ACRI - LIBERTE

**Avis de l'ACRI Liberté,
association locale d'usagers agréée,
sur le PLU arrêté, portant sur le boulevard de La Défense
Nanterre, le 4 juin 2015**

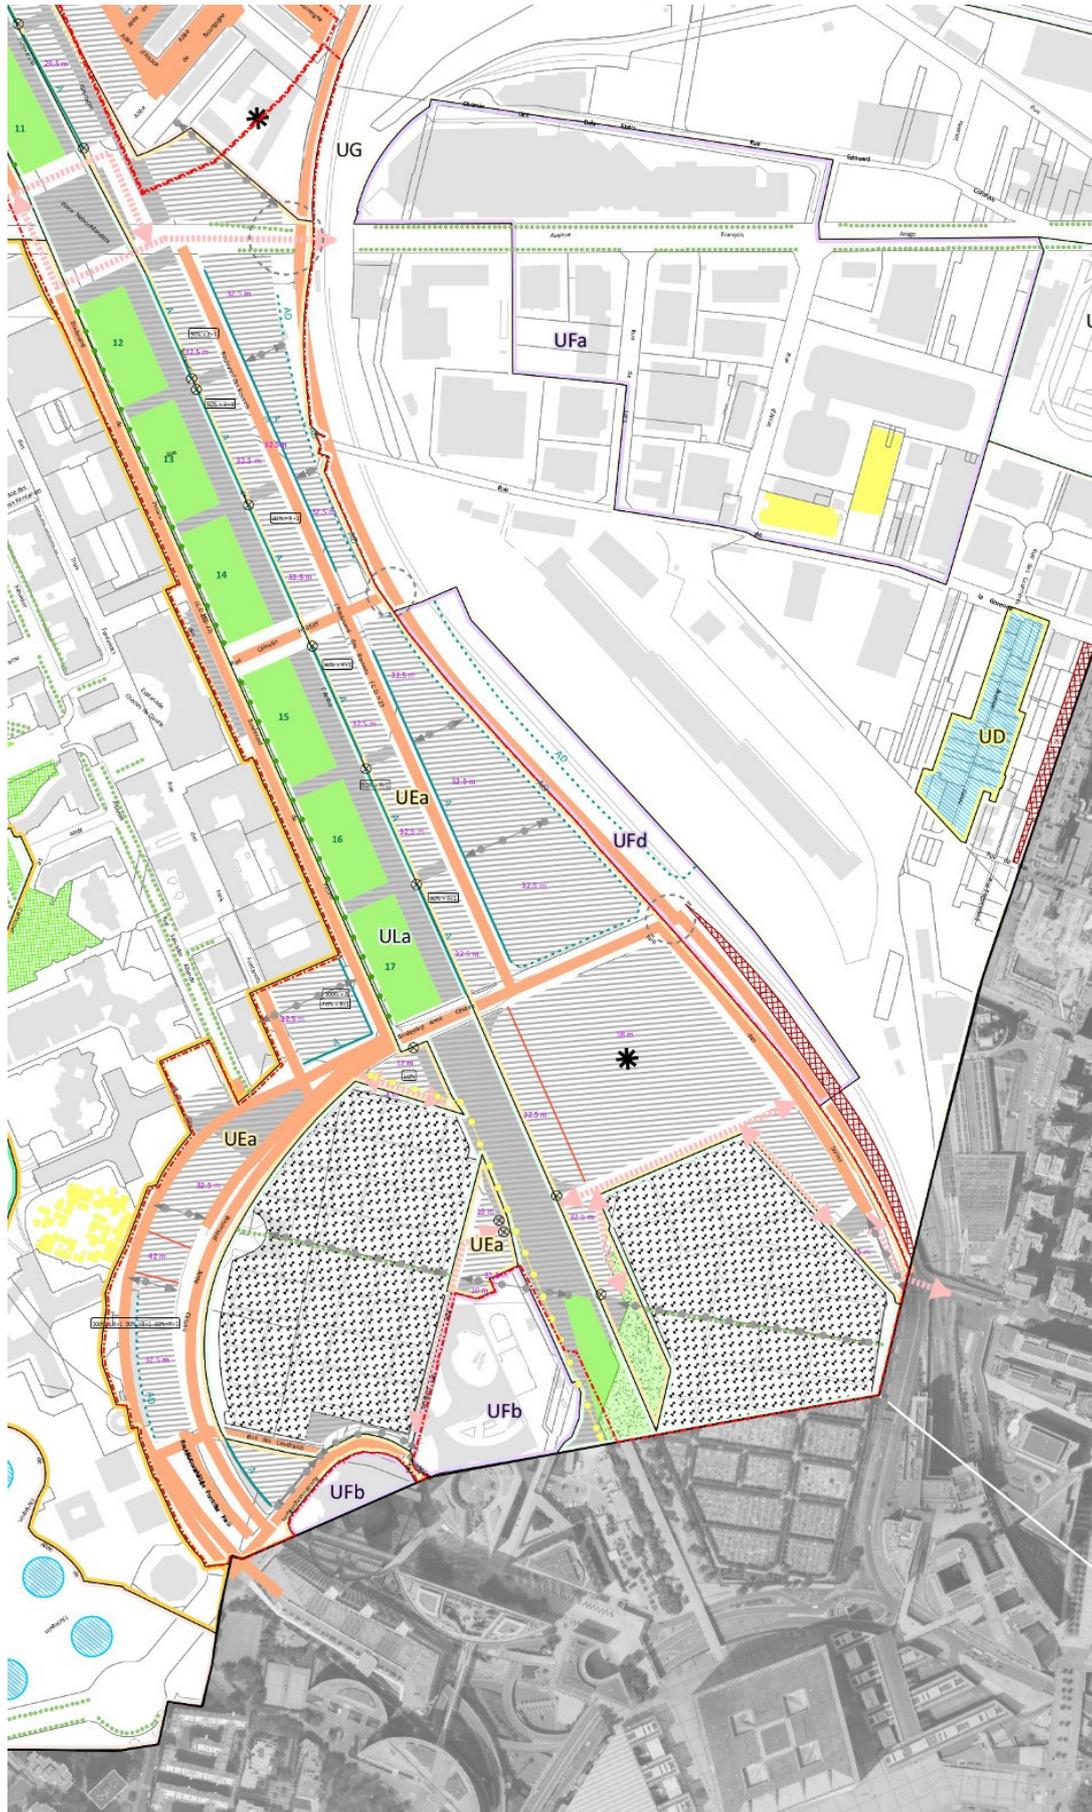
Le plan de zonage mentionne :

- un emplacement réservé n°7 de 2200 m² pour une déviation partielle de la RD914 et la création de la bretelle d'accès à l'A14 (trame croisée rouge)
- trois carrefours à aménager (cercle discontinu gris)
- un tracé de principe de voirie future en direction de Courbevoie, mais pas en direction de Puteaux et du Boulevard circulaire (trait discontinu rose)
- des alignements discontinus AD dans les zones urbaines UEa et Ufd, pouvant indiquer l'emprise en largeur d'une voirie publique (trait pointillé vert).

L'indication graphique correspondant à l'emplacement réservé pour la mise à double sens du Boulevard de La Défense, sur toute la longueur du projet du Pont Arago au Boulevard circulaire de La Défense, incluant les carrefours, est absente de ce plan de zonage.

En conformité aux engagements des autorités publiques (relevé de conclusions du 29 mai 2012 ; dessin du boulevard du 30 octobre 2013 ; études techniques ultérieures...) son inscription dans le PLU doit être faite car il appartient aux « *collectivités publiques d'harmoniser, dans le respect réciproque de leur autonomie, leurs prévisions et leurs décisions d'utilisation de l'espace* » (article L.100 du code de l'urbanisme).
